Aktueller Wettbewerb

Rückzugsgefechte

Projektwettbewerb für den Neubau des Hauptsitzes der Kantonalbank St. Gallen

Gesamtwürdigung:

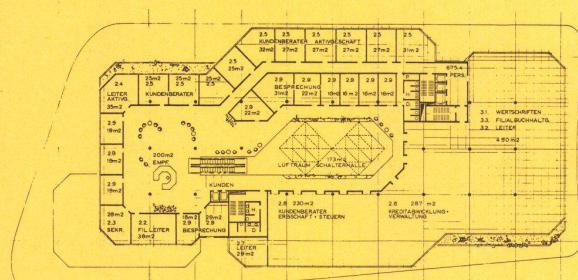
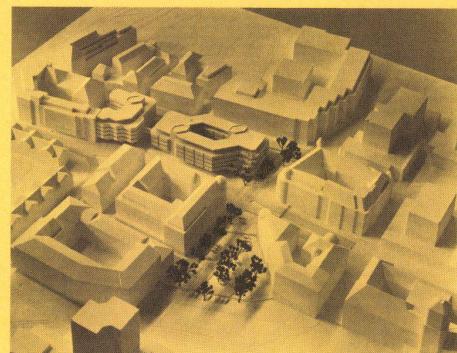
Gut eingefügtes, gut und klar gestaltetes und durchorganisiertes Projekt von hoher architektonischer und betrieblicher Qualität

Modellfoto, städtebauliche Einfügung: Das Projekt verknüpft das orthogonale Achssystem (geschützte Bauten an der St.-Leonhard-Straße) mit der Diagonale zum Bahnhof

2. Preis

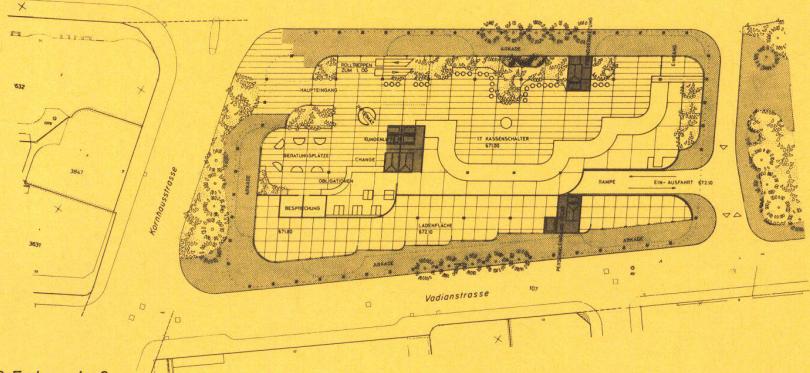
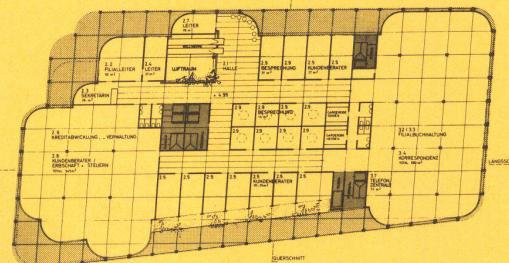
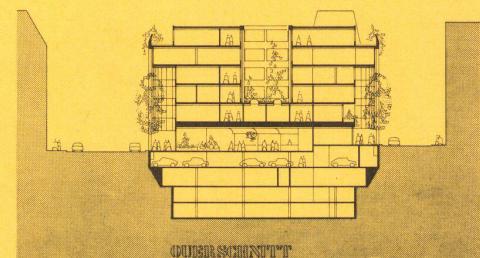
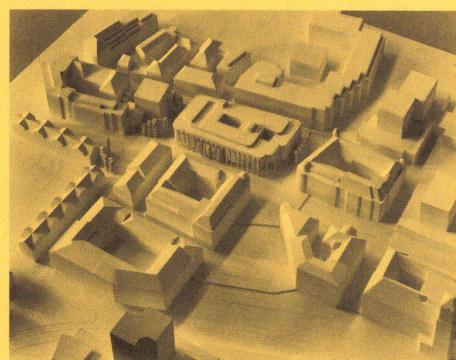
- 1.1 Bescheiden dimensionierte Baumasse.
- 1.2 Der relativ niedrige Bau fügt sich gut ins Straßenbild. Das engmaschige Stützensystem und die differenziert zurückgestaffelte Fassadenfront verstärken die maßstäblich gute Wirkung. Die starke Betonung der Vertikalen mit dem kräftigen horizontalen Dachkranz ergibt eine architektonische Haltung, die in ihrer repräsentativen Art auf die umliegenden, historischen Bauten Bezug nimmt.

1.3 Die umlaufenden Arkaden mit großzügiger Ladenfront und Einblick in die Schalterhalle sind besonders positiv zu bewerten.

1.5 Die großzügige, zweckmäßig gegliederte Schalterhalle mit Sichtkontakt ins Freie sowie die durchgehende Begründung sind charakteristisch für das gute Raumkonzept.

2.5 Arbeitsräume gut brauchbar, flexibel und gut belichtet.

2.7 Mit einigen Einschränkungen sind die Sicherheitsvorkehrungen gut gelöst und die Diskretion in allen Kundenbereichen gewährleistet.

29 Zwei gut vermietbare Läden

3. Preis

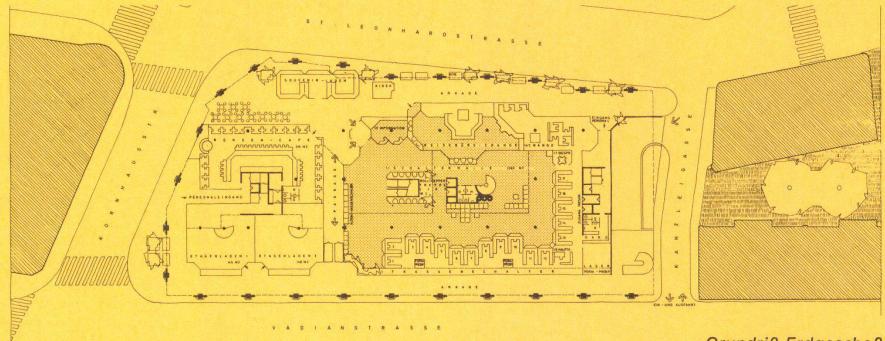
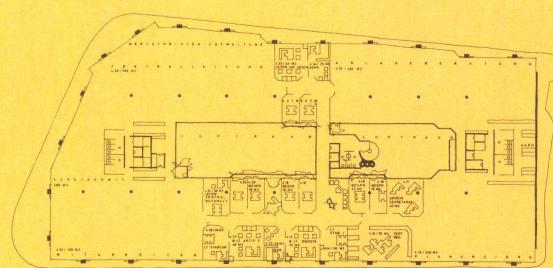
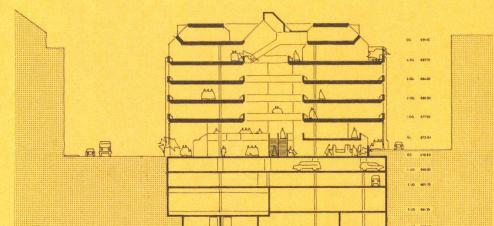
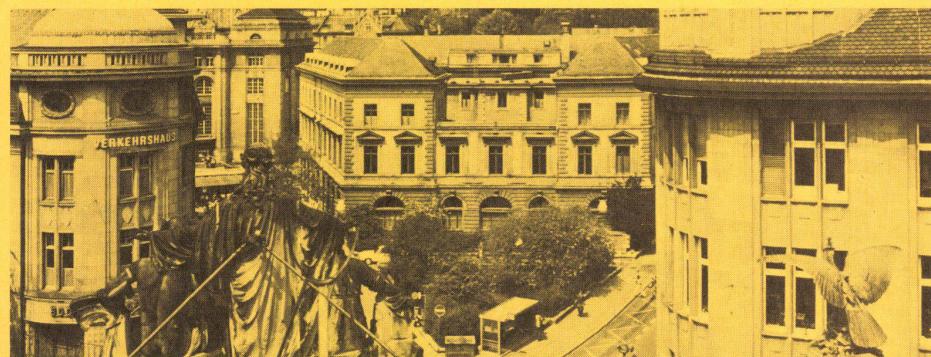
- 1.1 Baumasse in der Höhe tragbar. Trotz dem langen, mit der Erweiterung zusammengebauten Baukörper ist dank der subtilen Oberflächenform eine Belebung des Straßenraumes erreicht. Dies gilt auch für die Dachflächen.

- 1.2 Die Fassade, mit ihren großen Stützenordnungen und dem freien Oberflächenspiel, nimmt wesentliche Elemente des St. Gallen gut vertretenen Jugendstils auf.

- 1.3 Mit der umlaufenden Arkade und der reichen Dotierung mit Läden wird ein wesentlicher Beitrag im urbanen Sinn an die Belebung des Quartiers geleistet.

- 2.4 Bankeingang für Kunden etwas versteckt, Schalterhalle zu wenig übersichtlich.
- 2.5 Arbeitsräume flexibel und gut belichtet und grundrissmäßig gut brauchbar.

- 2.9 Zehn Läden ausgewiesen, ihre Vermietbarkeit ist eher fraglich.
3. Projekt mit dem höchsten Rauminhalt, entsprechenden Kosten, allerdings auch mit größter Bruttogeschoßfläche. Dies ist auf reichliche Ladeneinbauten, ausgedehnte Arkaden und Zwischengeschosse zurückzuführen. Den höheren Baukosten ist der Wert der städtischen Attraktivität gegenüberzustellen.

Es handelt sich um einen wertvollen Beitrag mit großen städtebaulichen und urbanen Qualitäten. Die attraktive Gestaltung des Erdgeschosses führt zu einer gewissen Einschränkung im Bankbetrieb.
